SERVICE INFO – INA 0130

Ny spännrulle 531 0859 10

Täcker alla motorer D5204 och 5244

Bild 1: 531 0859 10 - spännrulle nytt utförande

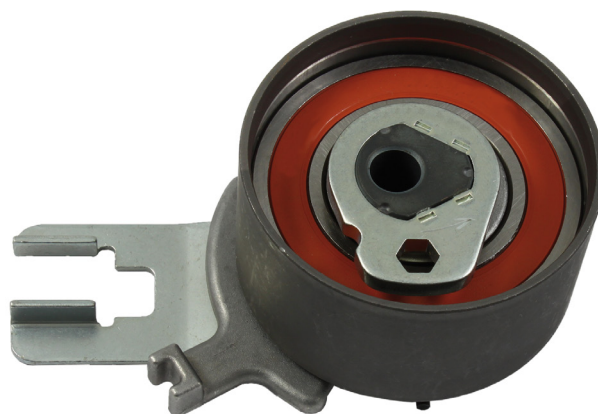
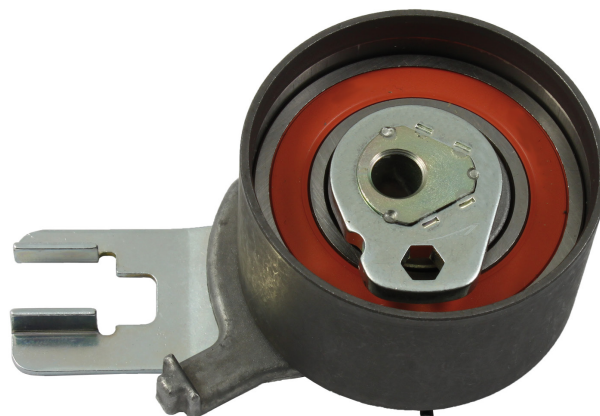
Hos de angivna fordonen kan spännrulle 531 0515 10 (bild 2) endast användas till ett begränsat motorintervall.

Av denna anledning har Schaeffler Automotive Aftermarket utvecklat en ny spännrulle 531 0859 10 (bild 1). Denna täcker alla motorer D5204 och D5244 inom ramen för hela tillverkningsperioden.

De båda spännrullarna skiljer sig endast åt i utseendet hos markeringen för justering.

Satsen 530 0504 10 med spännrulle 531 0515 10 ersätts med satsen 530 0582 10 med den nya spännrullen.
